改善箇所説明図①

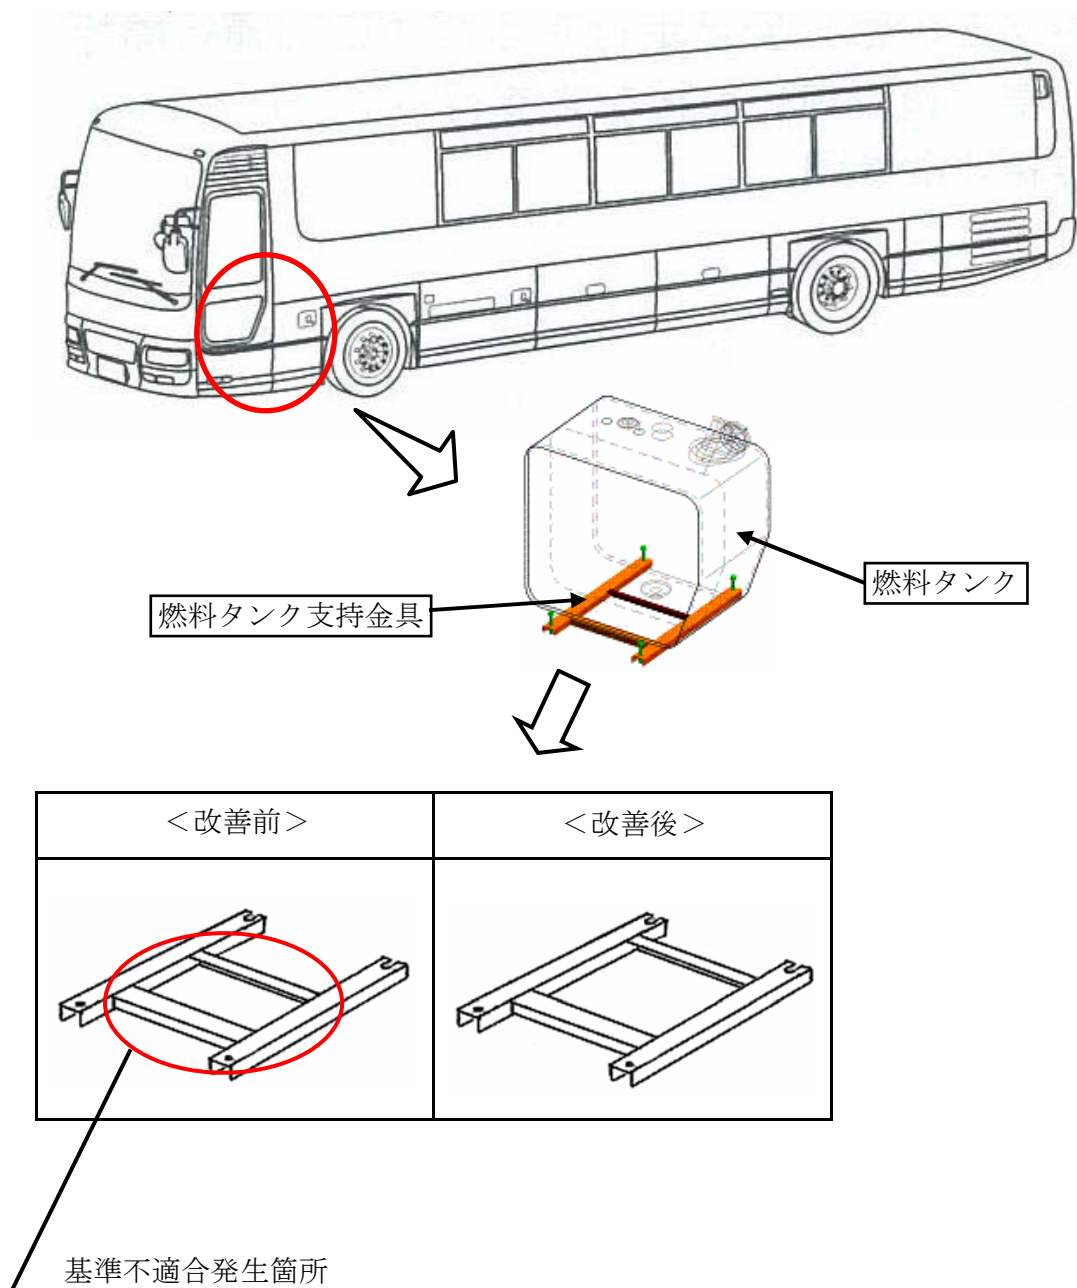
燃料タンクの支持金具を固定するボルトの締付けトルクが大きいものがあるため、タンク底部に過大な応力が発生する場合があります。そのため、そのまま使用を続けるとタンクに亀裂が発生し、燃料が漏れるおそれがある。

改善の内容：全車両、燃料タンクを新品に交換するとともに、支持金具を対策品と交換し、ボルトを適正トルクで締付ける。

識別：燃料給油リッドの内側に黄色ペイントを塗布する。
